KESKI-SUOMEN ELY- KESKUKSEN LAUSUNTO 8.4.2019 KARSTULAN ITÄISTEN JA LÄNTISTEN
VESISTÖJEN RANTAOSAYLEISKAAVA-EHDOTUKSESTA

FINGRID OYJ:N LAUSUNTO 5.4.2019 KARSTULAN ITÄISTEN JA LÄNTISTEN VESISTÖJEN RANTAOSAYLEISKAARVAEHDOTUKSESTA

ELYN LAUSUNTO
Iso Ristijärvi, Pitkälampi

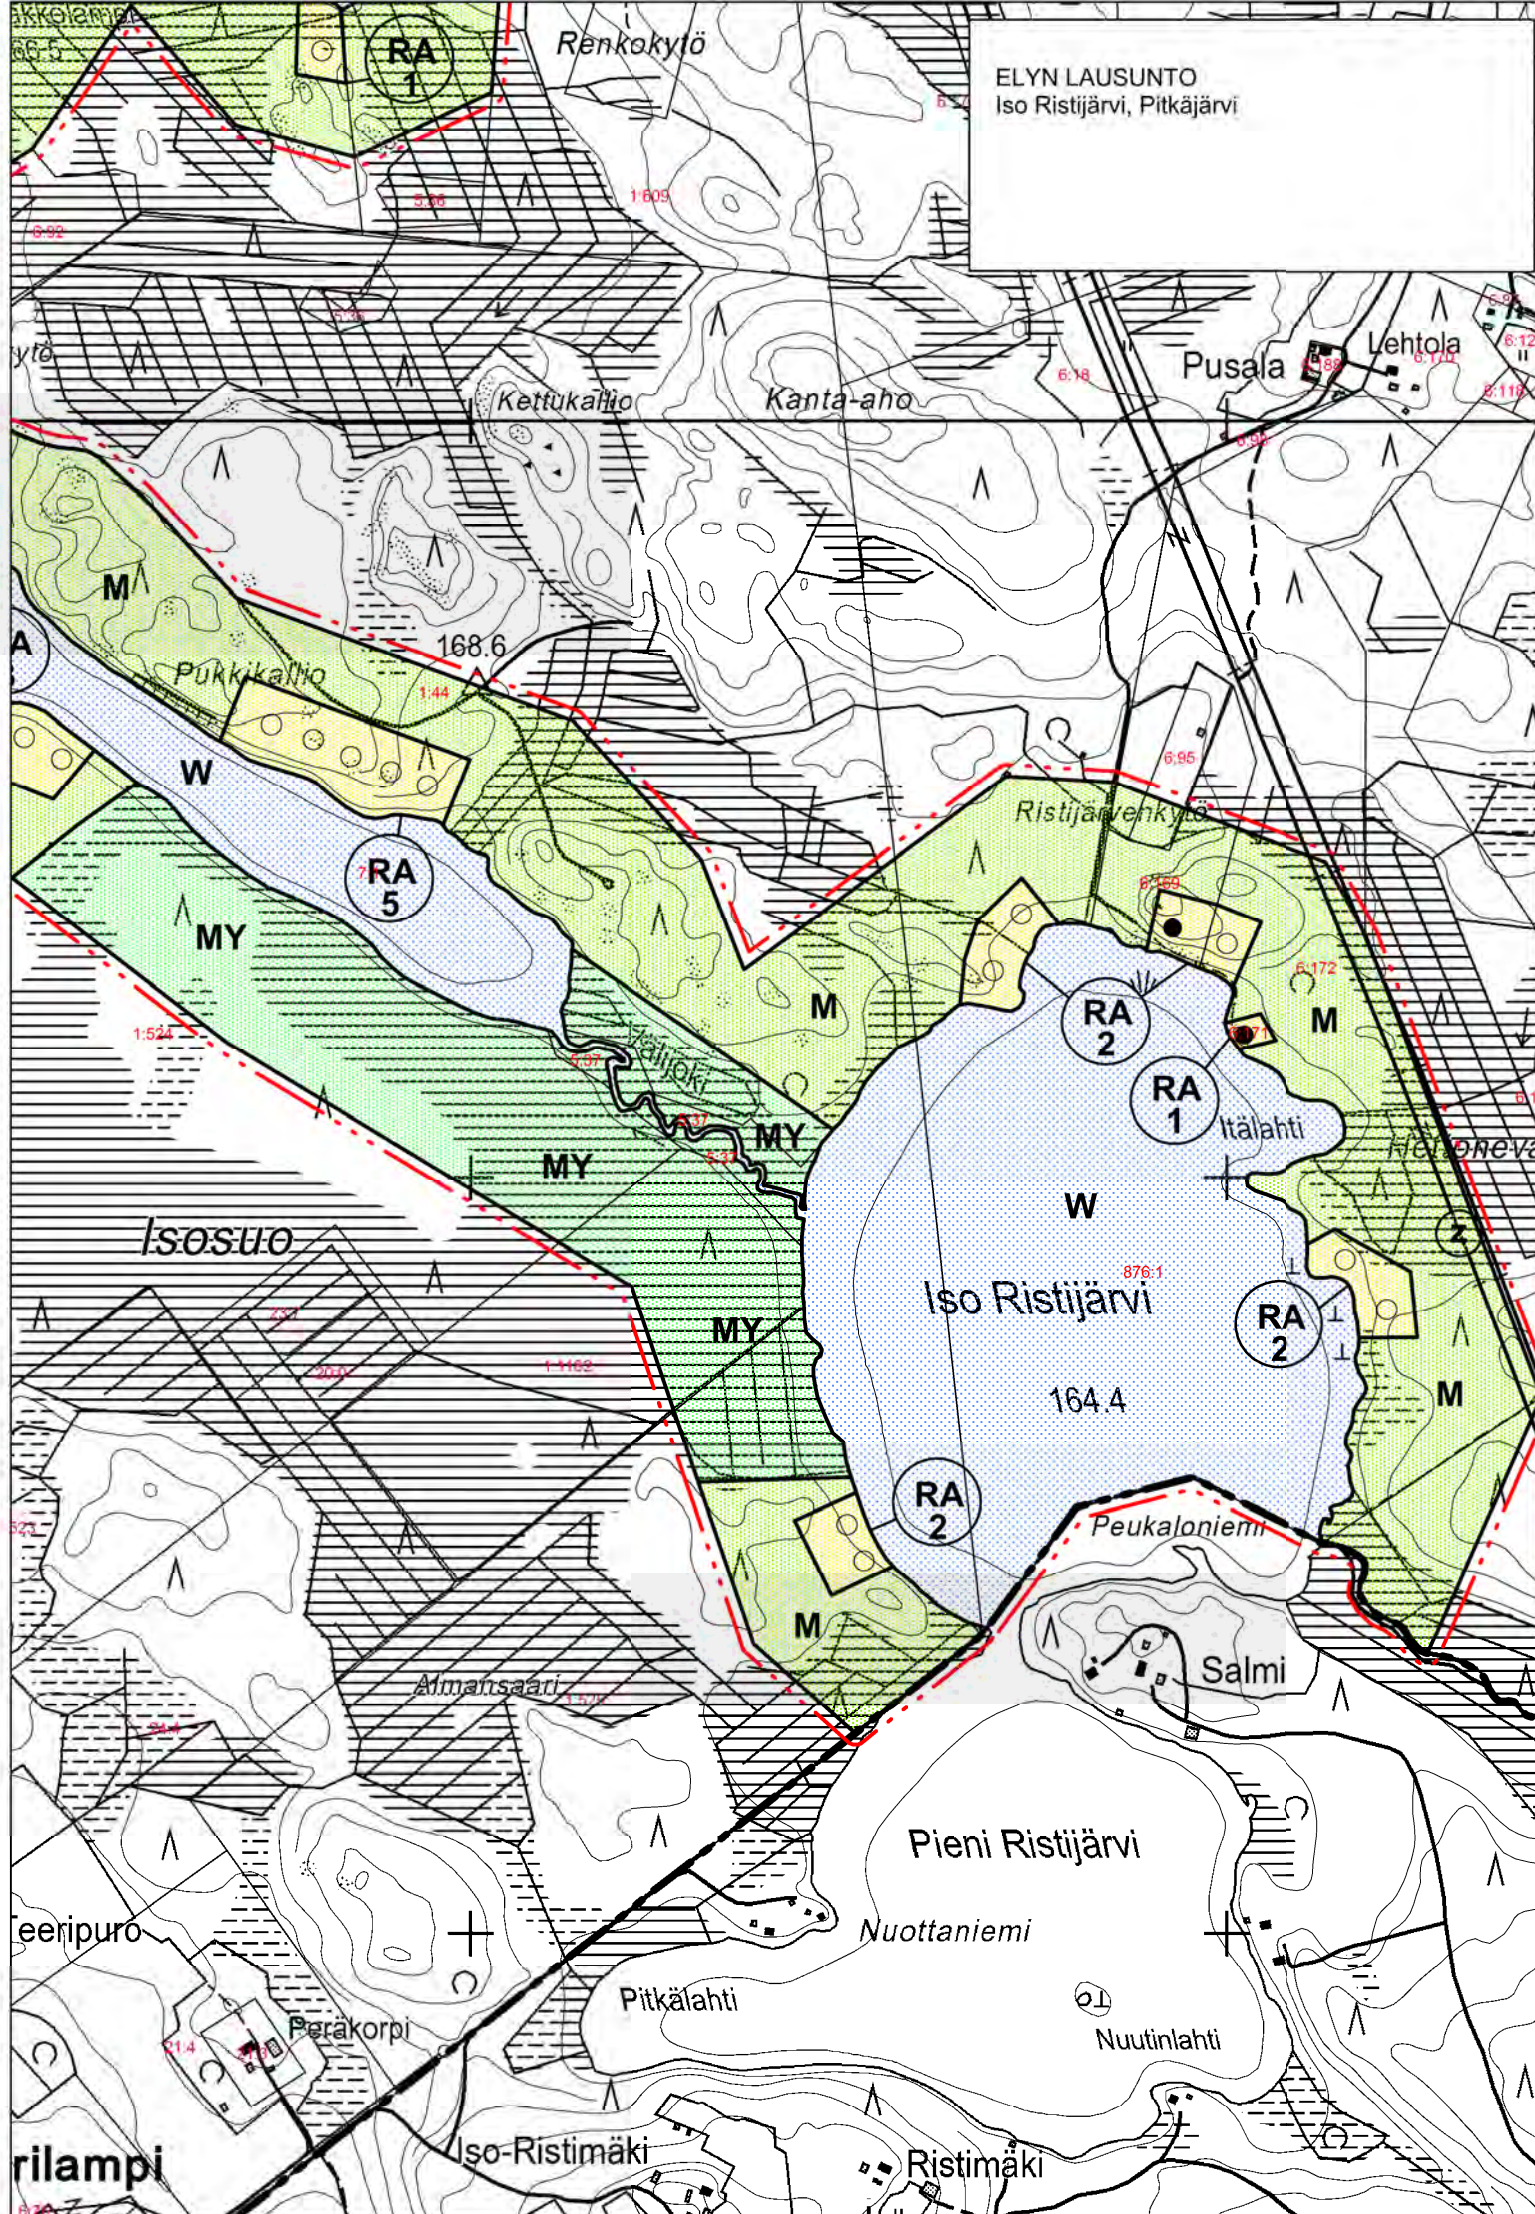
Kaavan luontoselvityksen päivityksen yhteydessä on myös päivitetty tiedot sääksien pesäpaikoista. Mm. Joutenjärvellä pesivän sääksen pesäpaikan paikkatieto on saatu käyttöön. Kaavaehdotusta tullaan muuttamaan Joutenjärven ranta-alueen uusien rakennuspaikkojen osalta Metsähallituksen esityksestä siten, että sääksen pesäpaikan ympäristö säilyy luontoselvityksen suosituksen mukaisesti 300 m etäisyydeltä rakentamattomana. Lähin kaavalla osoitettava lomarakennuspaikka tulee sijaitsemaan yli 600 m etäisyydellä pesäpaikasta.

Päivitetyt sääksien pesäpaikkatiedon perusteella siirretään kaavaehdotuksessa Iso Ristijärvelle tilalle 226-402-1-44 osoitettu yksi uusi lomarakennuspaikka (RA/1) saman tilan Pitkäjärven ranta-alueelle kaavaehdotuksessa osoitetun neljän uuden lomarakennuspaikan (RA/4) rakentamisalueen jatkeeksi. Iso Ristijärven ranta-alue osoitetaan siirretyn rakennuspaikan alueen osalta maa- ja metsätalousvaltaiseksi alueeksi (M).

Päivitetyt sääksien pesäpaikkatiedon perusteella poistetaan kaavaehdotuksessa Iso Ristijärvelle tilalle 226-402-1-1182 osoitettu yksi uusi lomarakennuspaikka (RA/1). Ko. uusi lomarakennuspaikka on kaavaehdotuksessa osoitettu rakennuskelvottomalle avosuolle, ja koska kyseistä uutta lomarakennuspaikkaa ei ole mahdollista siirtää saman omistajan muulle rakentamiskelpoiselle ranta-alueelle, niin sääksen pesäpuun luontoselvityksen suosituksen mukaiselle suoja-alueelle sijoittuva uusi rakennuspaikka on perusteltua poistaa kaavasta ja osoittaa alue kaavan luontoselvitykseen perustuen maa- ja metsätalousvaltaiseksi alueeksi, jolla on erityisiä luontoarvoja (MY).
